**N/Réf. :** BXL40203\_737\_PUN  
**Gest. :** GM/CL  
**V/Réf. :** 2043-0391/18/2024-397PU  
**Corr DPC:** C. LECLERCQ  
**NOVA :** 04/PFU/1953249  
**Corr DU:** A.S. VANHOUDENHOVE  
N. DENAYER

**BRUXELLES. Rue Baron Horta / Rue Ravenstein / Rue Montagne  
du Parc / Rue des Douze Apôtres / Marché au Bois**  
**PERMIS UNIQUE :** Rénover de façade à façade la Rue du Marché  
au Bois, la Rue Ravenstein, la Rue Baron Horta, la Rue Montagne  
du Parc et la Rue des Douze Apôtres.

**Avis de la CRMS**

Brugis, 2023

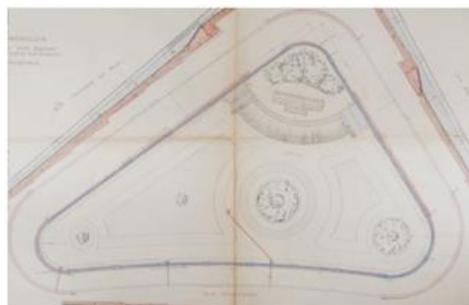
- le remplacement du square de la maturité par un nouveau jardin urbain avec une nouvelle statue

Outre la pure perte patrimoniale (suppression d'une œuvre totale due à trois protagonistes de la sculpture, l'architecture et le paysage), le nouvel aménagement, situé à un endroit stratégique de la Ville, fera disparaître les autres qualités de cet espace public, notamment le dialogue entre le square d'origine et l'architecture environnante (ex. le motif de la balustrade), la lisibilité et la subtilité de la forme urbaine (triangle aux angles arrondis, légère courbe qui suit la rue Ravenstein, ...), la transition en pente continue pour rattraper subtilement la différence de niveau, l'implantation du groupe sculpté au point culminant du site pour magnifier davantage l'œuvre, etc.

Le nouvel aménagement introduit une forme irrégulière, un aménagement linéaire en gradins et des nouvelles formes peu en phase avec le contexte urbanistique et architectural. En plaçant la nouvelle œuvre d'art au point bas, la place réservée à l'art dans la ville sera par ailleurs moins proéminente.

Dès lors, la CRMS demande le maintien du square et de l'ensemble de ses composantes et s'oppose fermement au déplacement du groupe sculpté. Celui-ci doit en outre être restauré dans les règles de l'art. Son état de conservation et les conditions dues au chantier en cours sont inacceptables et indignes d'une œuvre d'un tel intérêt. /
